**Avis délibéré de l'Autorité environnementale
sur la mise en conformité du système
d'assainissement collectif de la commune de
Trébeurden (22)**

n°Ae : 2021-29

Avis délibéré n° 2021-29 adopté lors de la séance du 19 mai 2021

Figure 1 : Le réseau de collecte de la station d'épuration de Trébeurden (Source : dossier)

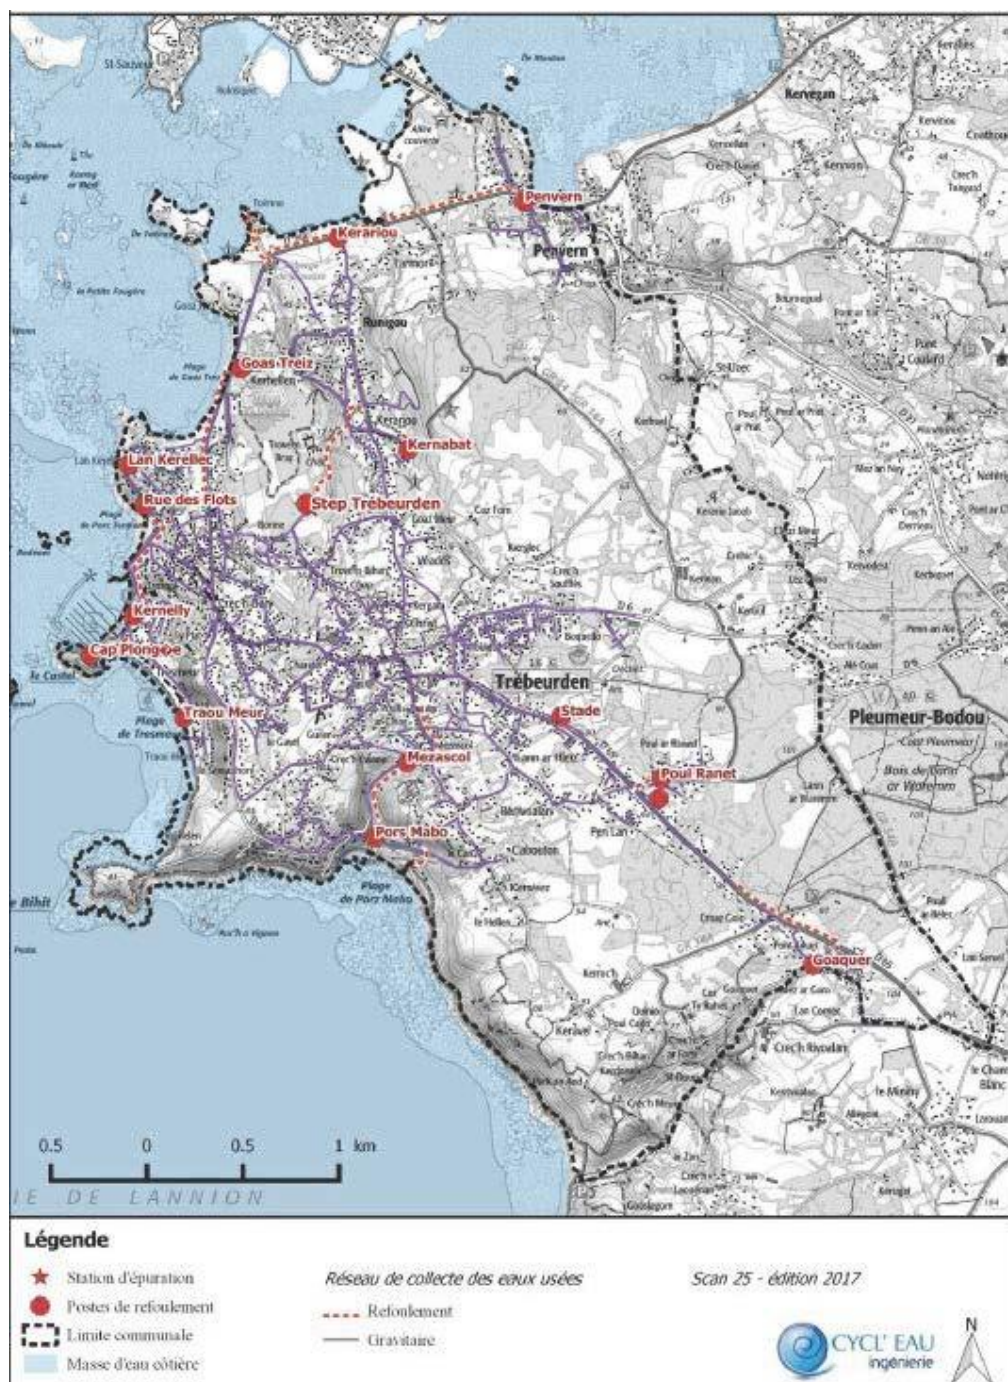
Le réseau d'assainissement, de type séparatif, a un linéaire de 51 km, dont 45 km de réseau gravitaire de collecte des eaux usées, 6 km de réseau en refoulement et 14 postes de refoulement.

Le réseau de collecte des eaux usées dessert environ 2 850 branchements.
